GOBERNACION DE ANTIOQUIA REPUBLICA DE COLOMBIA	**INFORME ASESORÍA O ASISTENCIA TÉCNICA**	Código: FO-M4-P3-018
		Versión: 04
		Fecha de aprobación: 06/05/2019

Organismo	Secretaria de Inclusión Social y Familia			
Dependencia	Gerencia de Infancia, Adolescencia y Juventud			
Nombre responsable de la asesoría y/o asistencia técnica	Erika Tatiana Restrepo Posada	**Cargo**	Profesional de la Gerencia de Infancia, Adolescencia y Juventud	**Contrato No. 4600011747**
Línea Plan de Desarrollo /Programa: Unidos por la primera infancia	**Línea 1 Nuestra Gente**	**Objetivo del programa**	Fortalecer las potencialidades y el goce efectivo de derechos de las personas desde la gestación y hasta los primeros seis años de vida, en condiciones de dignidad y afecto, a través de la generación de estrategias que propicien su desarrollo integral temprano.	**Proyecto:** Unidos por la primera infancia
Indicador de producto	Municipios y/o Distritos asistidos técnicamente para el fortalecimiento de la atención integral a la primera infancia			
Acciones para la Intervención con Asesoría o Asistencia Técnica	Asistencia técnica en los componentes y modalidades de atención integral a la primera infancia.

Subregi

Imagen 19: Presencia de humedad	Imagen 20: Baterías sanitarias requieren reparación

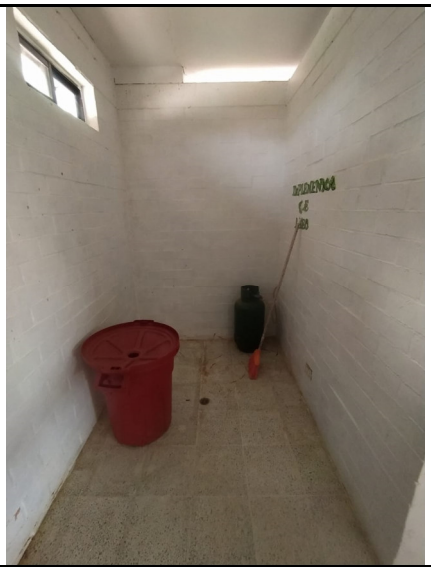
- Se pudo observar que las baterías sanitarias requieren mantenimiento y reemplazo de piezas.
- Se pudo observar presencia de humedad en los muros de las baterías sanitarias, es necesario proceder con la impermeabilización de los elementos de mampostería y así evitar un deterioro mayor a corto plazo.

- Se observan múltiples humedades en varias zonas del CDI, es necesario proceder con las reparaciones correspondientes en la cubierta para evitar un mayor deterioro del cielo en drywall.

Imagen 21: Enchape requiere reparación

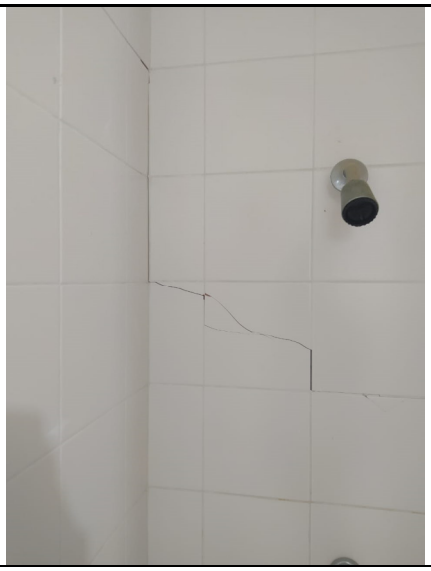
- Es importante recordar que el enchape de muros en las baterías sanitarias debe estar a una altura de 1,8 metros y en los casos de las divisiones que están a menos altura, deben estar enchapadas en su totalidad, se observó que el enchape de muros está a menos de 1 metro de altura, por lo tanto, es necesario realizar el ajuste.

- Se observa que, en uno de los módulos, el enchape de pared se encuentra reventado, al parecer por asentamiento de la estructura, es necesario proceder con el reemplazo de las piezas en mal estado para evitar accidentes con la población infantil o el personal.
